第44回 河川保全利用委員会審議事項の整理表

第 44 回委員会（H26. 9. 29）終了後に受付けた質問及び回答

～（仮称）野洲川中洲地区河川公園について～

占用許可申請に対する意見書 (案) (守山市 (仮称) 野洲川中洲地区河川公園)

占用面積 S=1:2,000

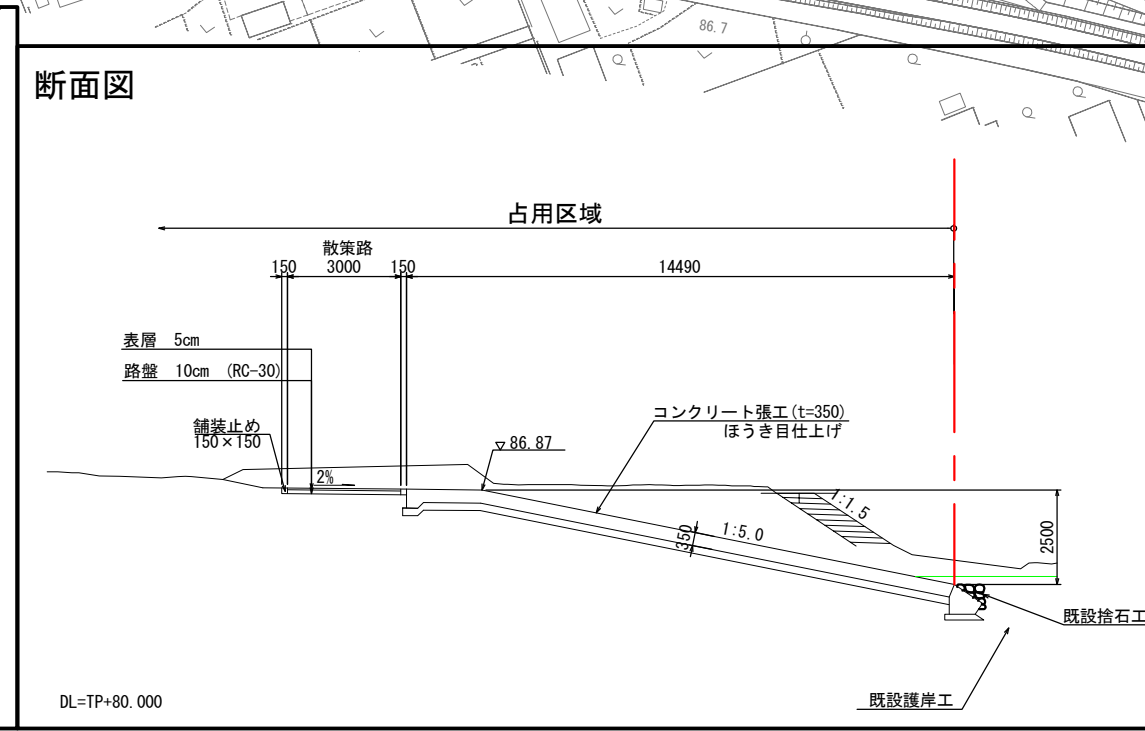
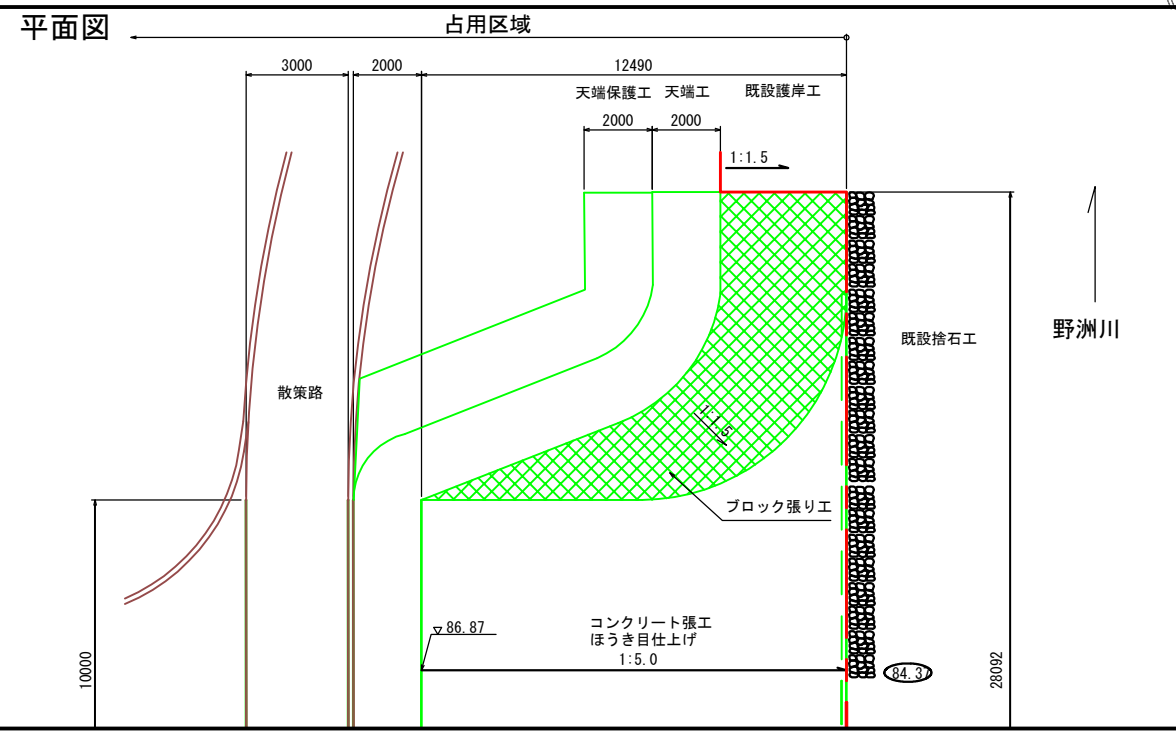
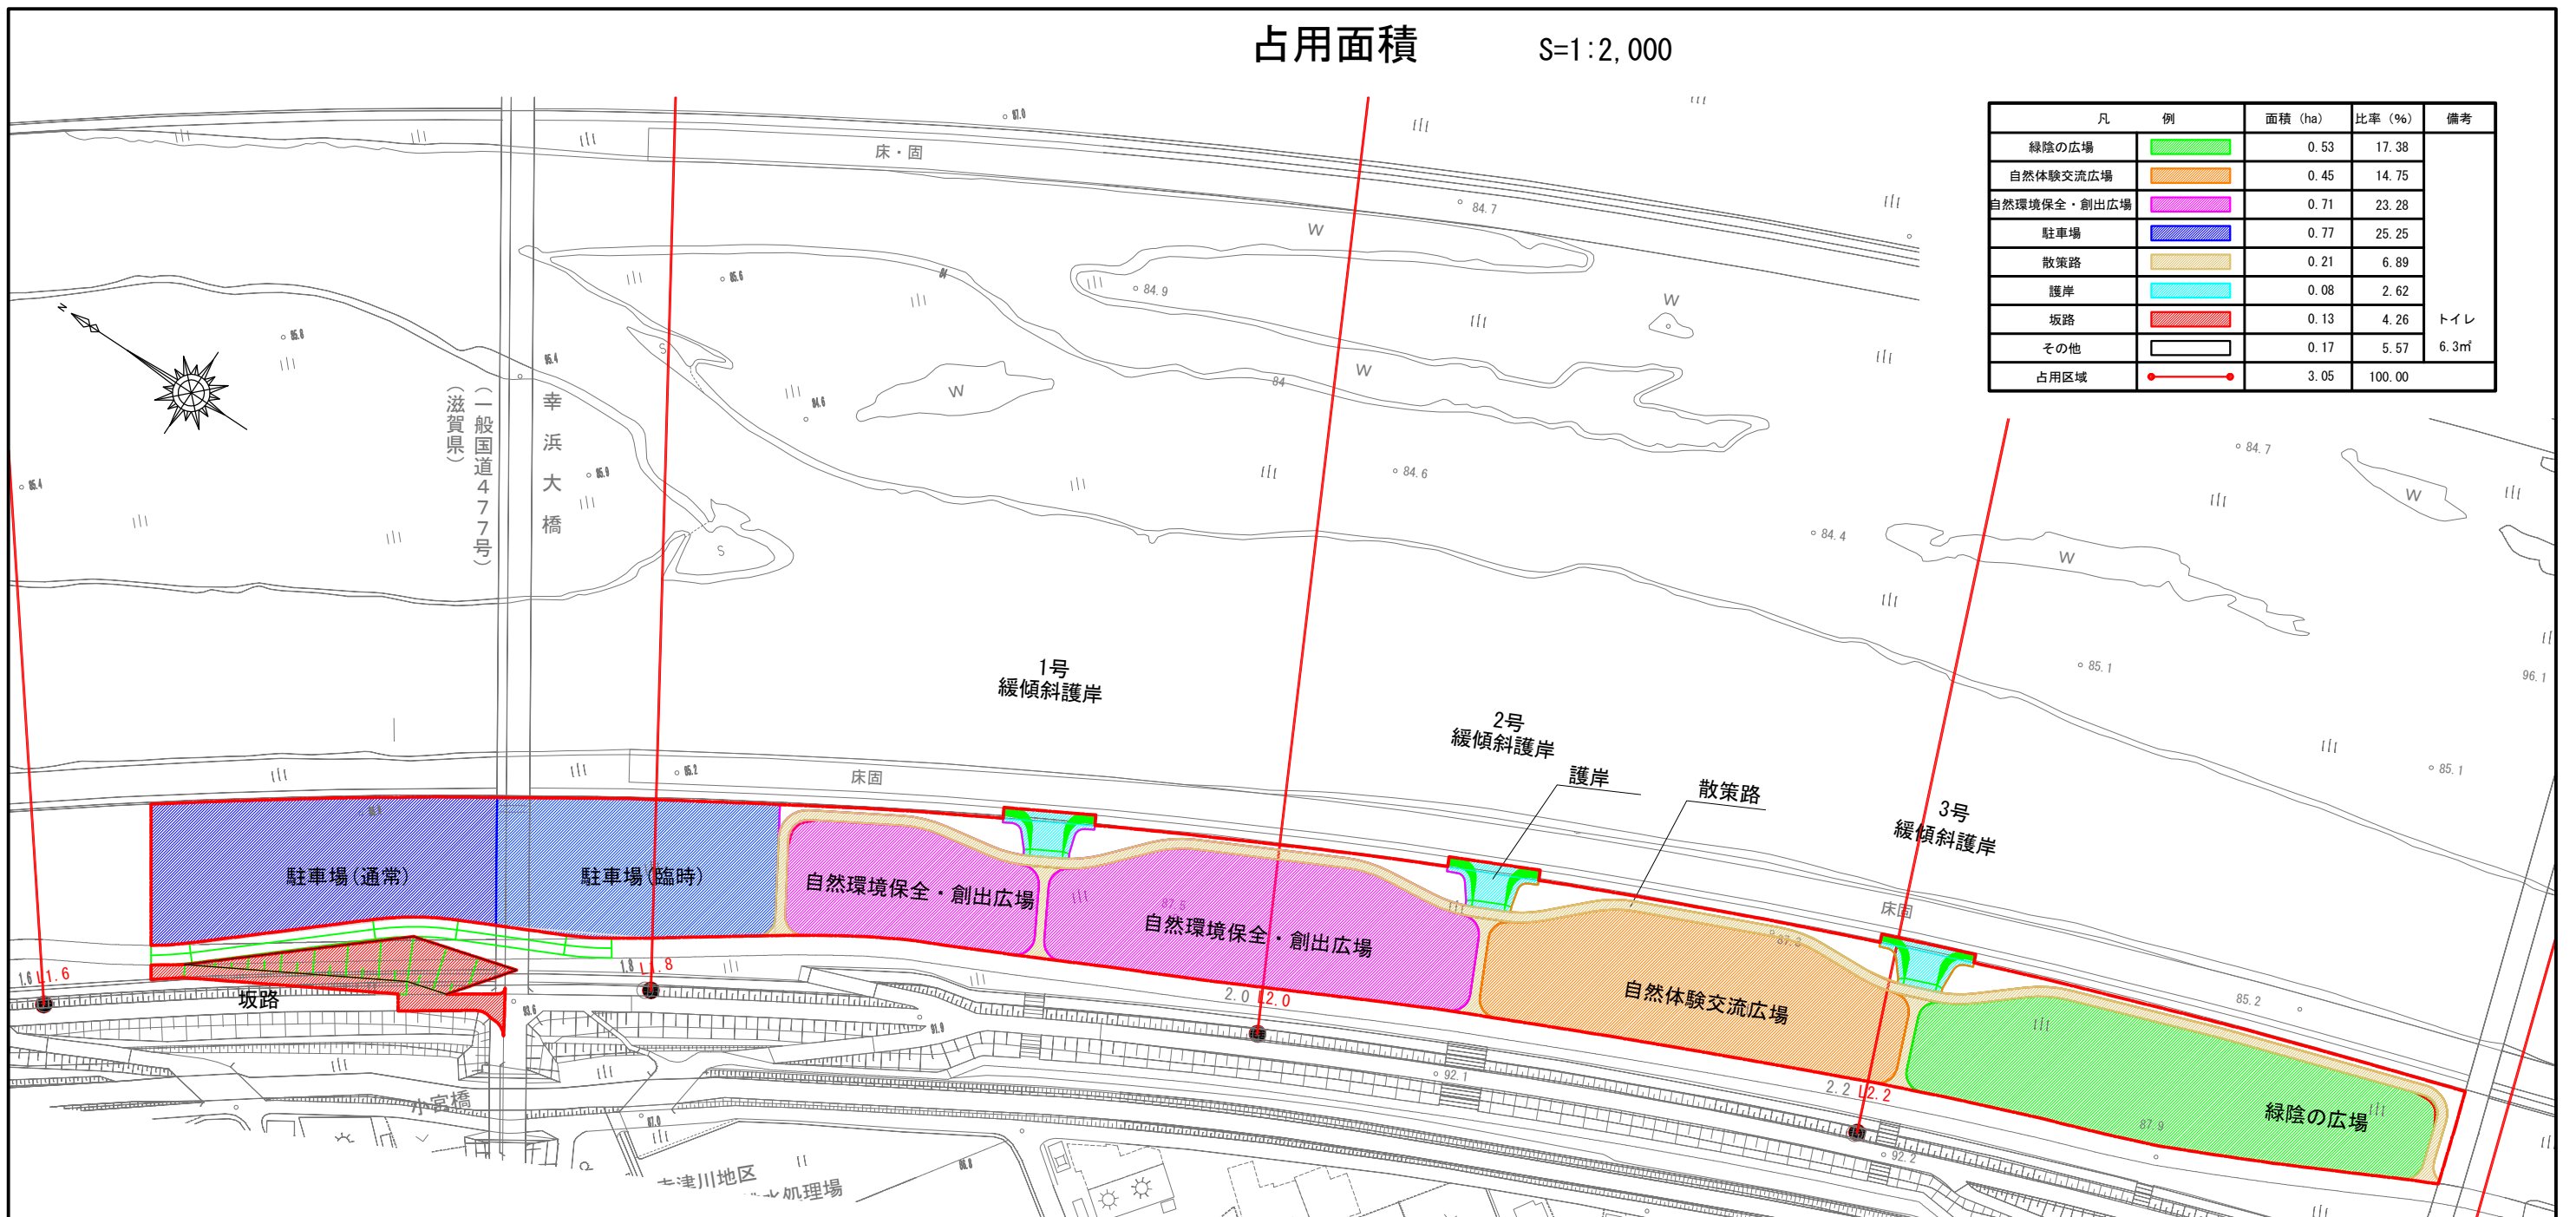
(仮称) 野洲川中洲地区河川公園 占用許可申請説明書の一部修正について

B12 適正面積

修正前	修正後
占有面積は約 2.25ha です。以下にそれぞれのエリアの計画面積を示します。なお都市公園法の対象ではありません。 ・ 駐車場（通常・臨時） 0.4ha ・ 自然環境保全・創出広場 0.6ha ・ 自然体験交流広場 0.3ha ・ 緑陰の広場 0.5ha ・ 散策路・坂路 0.35ha ・ 護岸 0.1ha	占有面積は約 3.05ha です。以下にそれぞれのエリアの計画面積を示します。なお都市公園法の対象ではありません。 ・ 駐車場（通常・臨時） 0.77ha ・ 自然環境保全・創出広場 0.71ha ・ 自然体験交流広場 0.45ha ・ 緑陰の広場 0.53ha ・ 散策路・坂路 0.34ha ・ 護岸 0.08ha ・ その他（トイレ等） 0.17ha

当該公園の設計を進めるに当たり、面積の確定を進める中で修正を行うものです。
